ADFC Dresden e.V. • Bautzner Str. 25 • 01099 Dresden

Landeshauptstadt Dresden
Straßen- und Tiefbauamt
Postfach 120020
01001 Dresden

17. November 2022

Vorschläge zur Verbesserung der Verkehrssicherheit im Kreisverkehr Spitzwegstraße / Wilhelm-Franke-Straße

Bild 26: Ablenkung geradeausfahrender Kraftfahrzeuge durch die Kreisinsel und gegebenenfalls durch den Innenring

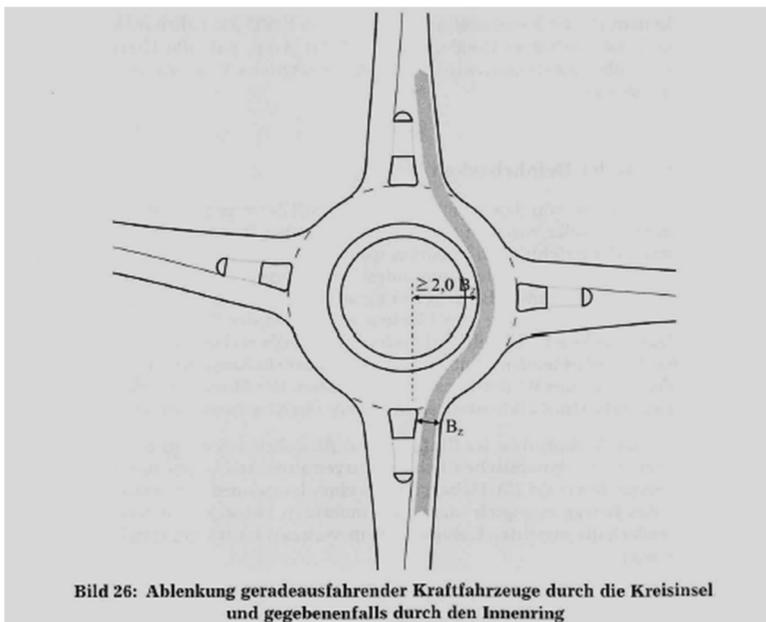
3. Die Fahrstreifenbreite der Zufahrten sind teilweise doppelt so breit (7-10m) wie von ERA 2010 vorgegeben. In den ERA 2010 steht: „In den Knotenpunktarmlen sollen die Fahrstreifen neben den Fahrbahnteilern bei fahrgeometrischer Bemessung der Eckausrundungen so schmal sein (3,25 bis 3,50 m), dass das Überholen des Radverkehrs unmittelbar vor oder hinter dem Kreisverkehr - zumindest durch Lkw - nicht möglich ist und für Pkw erschwert wird.“
4. Fahrzeuge auf der Wilhelm-Franke-Straße aus Richtung Süden werden im Kreisverkehr kaum abgelenkt. Dabei soll die Ablenkung für geradeausfahrende Fahrzeuge durch die Kreisinsel nach dem FGSV-Merkblatt mindestens das Zweifache der Fahrstreifenbreite der Zufahrt betragen (siehe Abbildung unten aus dem FGSV-Merkblatt), was der Geschwindigkeitsreduktion dienen soll.

5. Hinzu kommt der große Kurvenradius zwischen Wilhelm-Franke-Straße (Süd) und Spitzwegstraße (Ost). Dadurch entsteht eine Bypass-Situation, da Fahrzeugführer auf dieser Relation die Kreisfahrbahn gar nicht befahren müssen.

3. Verringerung von Abbiegeradien: insbesondere zwischen der südlichen Wilhelm-Franke-Straße und der östlichen Spitzwegstraße sollte die Bordführung (ggf. zunächst provisorisch mittels aufgeschraubter und aufgeklebter Bordsteine oder Verkehrsleitschwellen) so ausgebildet werden, dass die Geschwindigkeit deutlich reduziert wird und (ggf. in einem zweiten Schritt) die Bypass-Situation aufgehoben wird. Unter Umständen sollte das direkte Abbiegen sogar unterbunden werden. Dadurch wird die Zufahrt zum Kreisverkehr richtlinienkonform schmal gehalten (nach Stand der Technik sollen Kreisverkehre so gestaltet sein, dass Radfahrer nicht überholt werden). Zudem sind Bypass-Lösungen für kleine Kreisverkehre nicht vorgesehen. Die Verkehrsteilnehmer werden mit der geänderten Bordführung dazu gebracht, die Kreisfahrbahn zu befahren und zuvor den notwendigen zweiten Kontrollblick durchzuführen.

4. Vergrößerung der Kreisinsel (als Sofortmaßnahme zunächst ggf. als reine Markierungslösung inkl. provisorischer Elemente ähnlich der bei Kopfsteinpflaster bekannten Nägel zur Fahrbahnmarkierung) und Erhöhung um 4-5cm des bisher sich stufenlos anschließenden Innenkreises, um die geforderte *„deutliche Umlenkung geradeausfahrender Fahrzeuge durch die Kreisinsel“* (FGSV-Markblatt) zu erreichen.
